RELATÓRIO SEMANAL DE SEGURANÇA DO TRABALHO

Consolidado das vistorias NR-18 da semana · Modelo único SST FDE rev01

Semana **40**

224 — ELIZA DE OLIVEIRA RIBEIRO

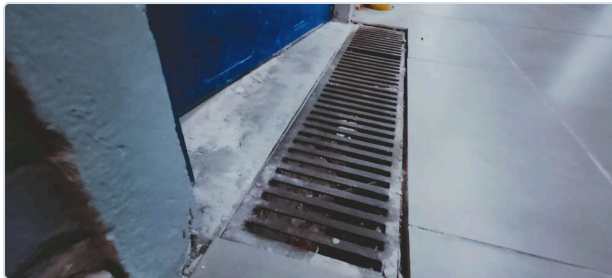
28/09/2026 · Piso com desnível acima, sentido do pátio para as salas de aula, falta dos recortes dos pisos no início da rampa, falta das soleiras das portas.

Item	23.4 — Interface com a comunidade escolar — controle efetivo de acesso
Local	Piso
Classificação	ALTO
Ação corretiva	Assentamento das peças faltantes com extrema urgência
Prazo	02/10/2026
Responsável	Antonio / Ludmila
Status	Aberta
